**AVIS RELATIF A LA PROTECTION
CONTRE LES EVENTUELS EFFETS NOCIFS ET NUISANCES
PROVOQUES PAR LES RAYONNEMENTS NON IONISANTS
GENERES PAR DES ANTENNES EMETTRICES STATIONNAIRES**

Commune : MONS - Exploitant : PROXIMUS

Référence exploitant : 65NIM_00

Rapport n° 1592 / 2023

Figure 1 : Vue en plan des lieux de séjour et des points de contrôle

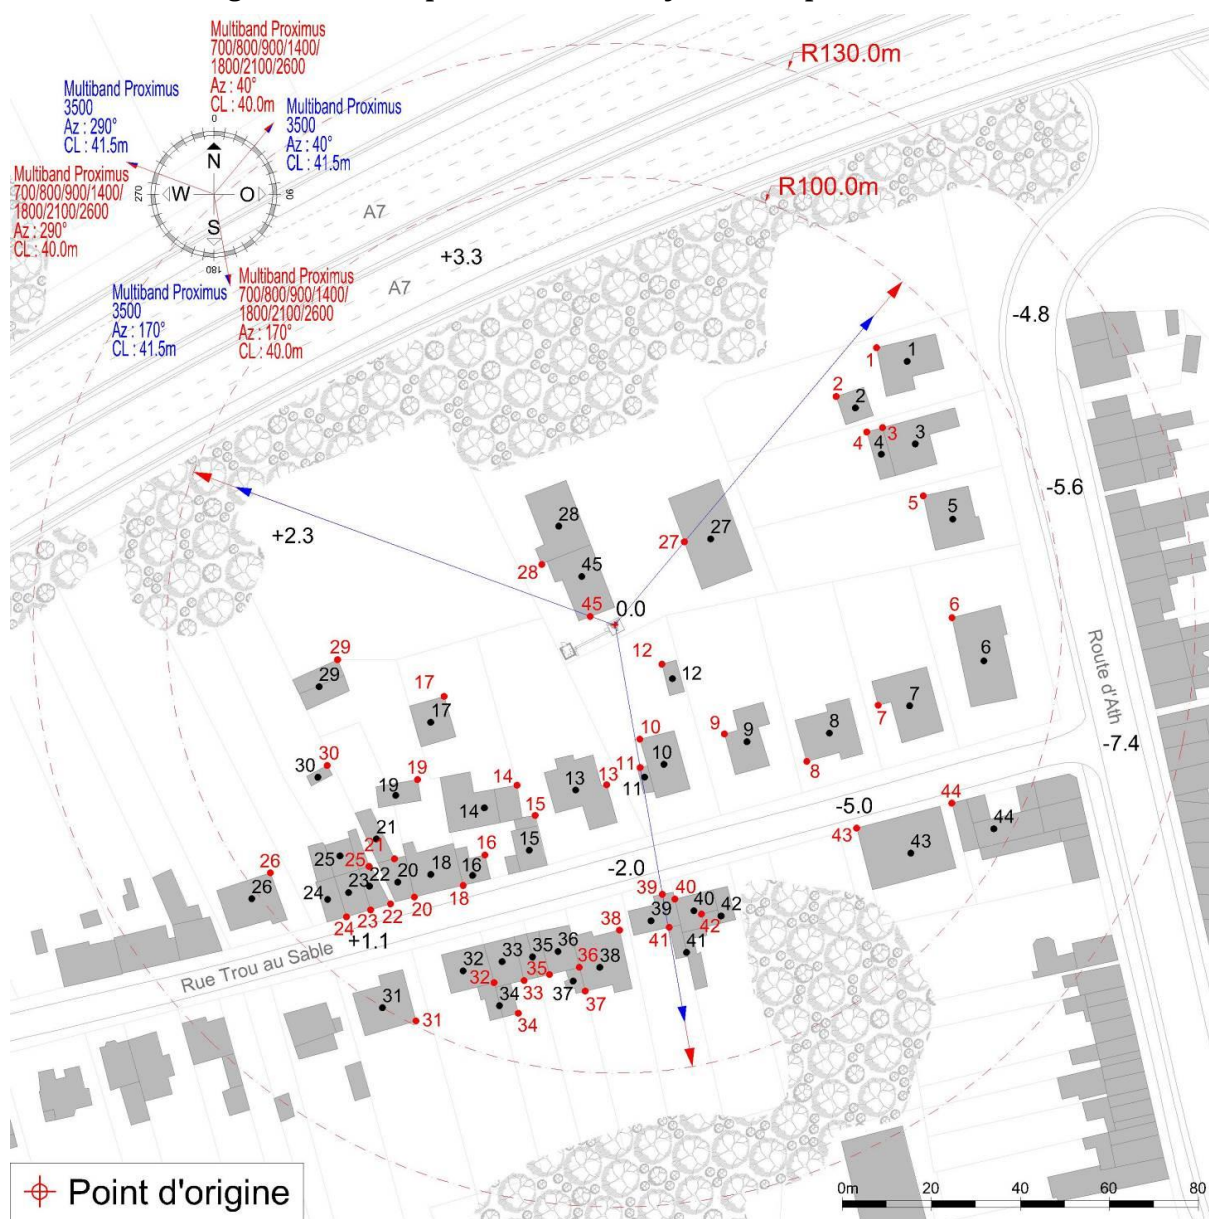
Les fréquences d'émission, la puissance rayonnée par chacune des antennes et leur gain permettent de déterminer le rayon de la zone à analyser. Tout dépassement de la limite par installation est exclu en dehors de cette zone. Le tableau 2 reprend les 35 LS² pour lesquels l'indice d'exposition est le plus élevé. Les différentes colonnes indiquent :

- le numéro du point de contrôle repris sur un des plans de la figure 1;
- le numéro du LS dans lequel se trouve le point de contrôle de la 1^{ère} colonne ;
- l'atténuation d'obstacle prise en compte pour le calcul de l'indice d'exposition dans le LS ;
- le résultat du calcul de l'indice d'exposition.

En ce qui concerne les antennes de l'installation mentionnées dans le tableau 1, la distance maximale à laquelle la limite pourrait être atteinte, à l'extérieur, est égale à 84,8 m. S'il n'y a pas de LS à une distance inférieure, les antennes respectent forcément la limite d'immission.

Dans le cas des LS situés à l'intérieur des bâtiments, une atténuation d'obstacle est prise en compte et il en résulte que la distance maximale à laquelle la limite pourrait être atteinte se réduit à 60,0 m.

Les résultats de l'évaluation décrite au paragraphe 4 indiquent que les antennes émettrices stationnaires de l'installation faisant l'objet du présent avis ne produisent pas, dans un lieu de séjour, un rayonnement électromagnétique maximum supérieur aux limites fixées à l'article 4 du décret.

Figure 2 : Vue en plan des installations d'antennes dans un rayon de 300 mètres autour de l'installation faisant l'objet de la demande d'avis

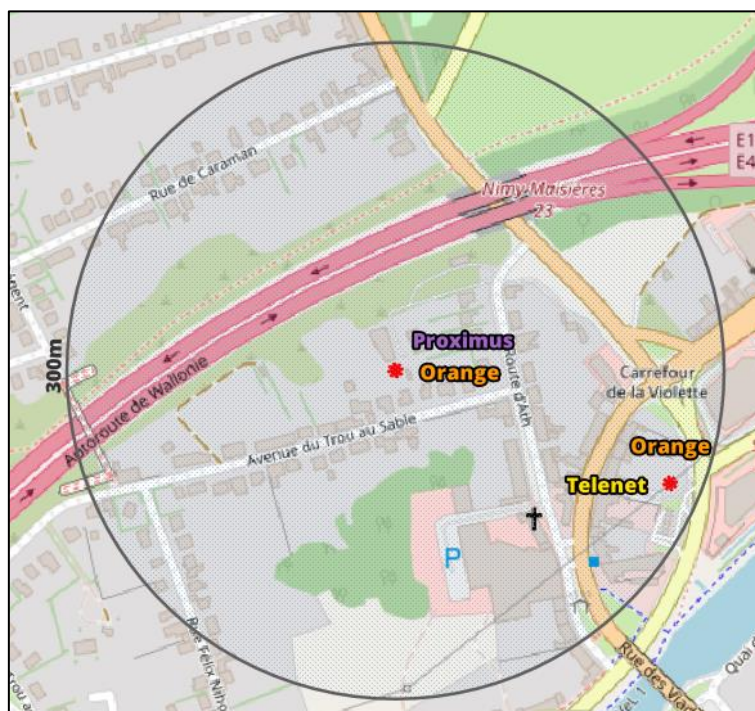
Le plan en projection verticale de la figure 2 indique la localisation des antennes actives éventuelles visées par le décret et situées dans un rayon de 300 mètres autour de l'installation référencée dans le paragraphe 2. Les données de localisation de ces antennes et les avis correspondant sont accessibles via le cadastre en ligne des antennes émettrices stationnaires⁶.

Compte tenu du nombre d'installations localisées dans la figure 2, il apparaît que l'intensité du rayonnement électromagnétique généré, dans les lieux de séjour situés à proximité de l'installation référencée dans le paragraphe 2, par l'ensemble des antennes émettrices stationnaires de l'ensemble des exploitants du même site d'antennes émettrices stationnaires respecte la limite fixée à l'article 4, § 2 du décret.
